1. Indledning	1
2. Det retlige grundlag for Folketingets Ombudsmands vurderinger	3
3. Generelle forhold vedrørende Det Humanistiske Fakultet på Københavns Universitet	4
4. Tilgængelighedsforholdene	4
4.1. Handicapparkering	4
4.2. Indgang ved handicapparkeringspladser – indgang 84	6
4.3. Engelskkantinen	8
4.4. Elevator ved trappe 8	9
4.5. Herretoilet ved trappe 8	10
4.6. Gårdhaver	12
4.7. Store Auditorium 8.1.13	13
4.8. Undervisningslokale 6.1.58	14

1. Indledning

Som et led i denne virksomhed foretog jeg og to af embedets øvrige medarbejdere den 17. oktober 2000 inspektion af Det Humanistiske Fakultet på Københavns Universitet (i daglig tale kaldet Københavns Universitet Amager – KUA). Til stede under inspektionen var bl.a. fra Humanistisk Fakultet prodekan Thorkil Damsgaard Olsen, områdeleder Ole Krarup Jensen og driftschef Stig Andersen.

Illustration 18 Kasse i Danskantinen

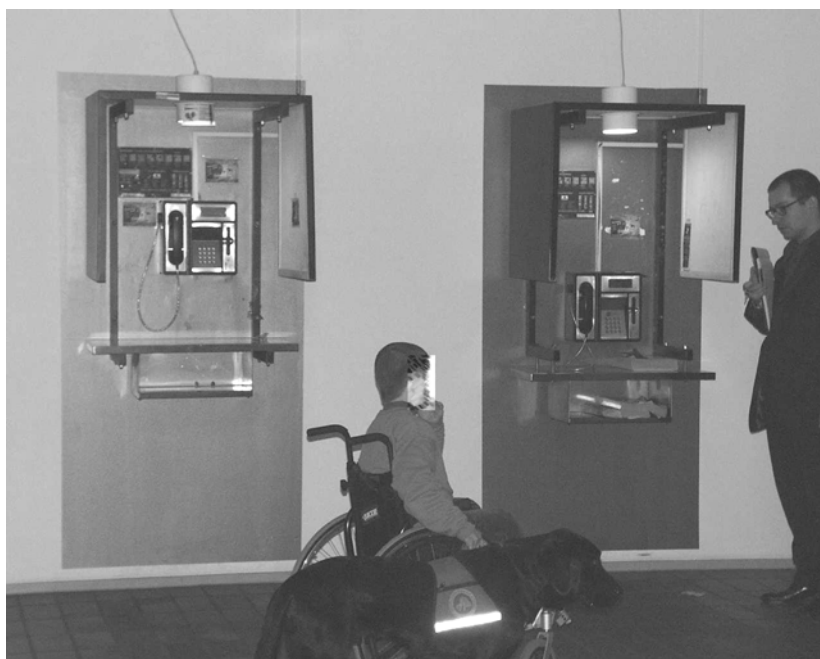
Kantinens drift er bortforpagtet. Kantinen består af et større område med diske med udstillet mad. Der er en sliske til kundernes bakker. En kørestolsbruger vil i et vist omfang kunne nå den lune mad selv, og en af de tilstedeværende kørestolsbrugere forsøgte sig og kunne i et vist omfang anvende bakkeslisen. Derudover er maden placeret i gennemsigtige montrer således at det meste af maden kan ses fra en kørestolsbrugers højde.

Maden betales ved en af to særlige diske som er placeret nærmere selve kantinearealet hvor bordene står. En af de tilstedeværende kørestolsbrugere kunne komme igen-

nem til kassen, men ville ikke kunne anvende dankortterminalen, som sad placeret højt oppe.

Jeg henstiller at det undersøges om der kan findes en sådan placering til dankortterminalen at kørestolsbrugere kan benytte denne. Jeg udbeder mig underretning om hvad der sker i anledning af min henstilling.

Illustration 19 Sænket telefonboks i forhal

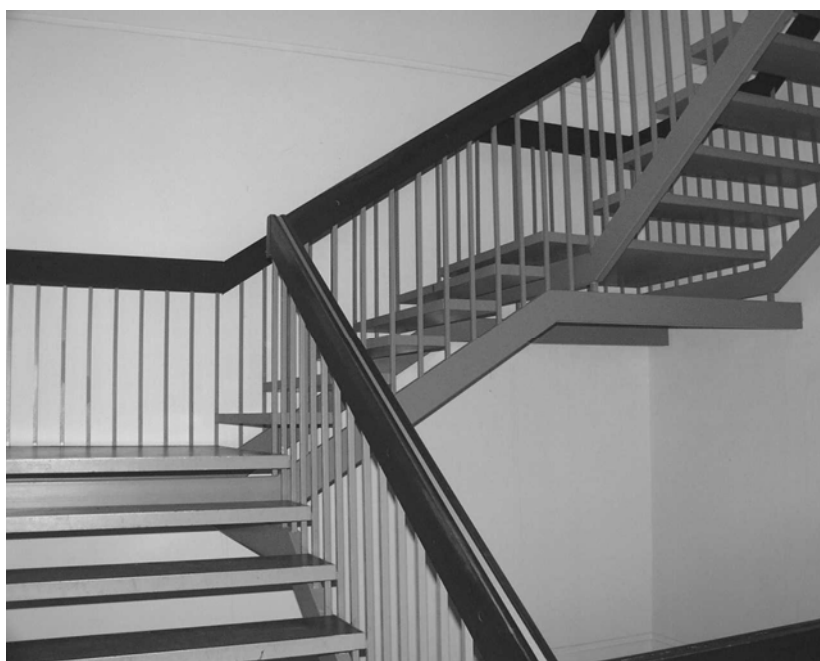
Der er placeret telefonbokse flere steder rundt omkring på KUA. I forhallen til højre for hovedindgangen (indgang 80) fra en position indenfor med front mod indgangen er der tre korttelefoner hvoraf den ene er sænket således at den kan nås fra en kørestol.

Det ville være ønskeligt at der mere end ét sted var telefonbokse (korttelefoner) der kan nås fra en kørestol. Under hensyn til at KUA skal flytte fra bygningerne, og til den almindelige udbredelse af mobiltelefoner, finder jeg imidlertid ikke anledning til at foretage mig videre vedrørende dette spørgsmål.
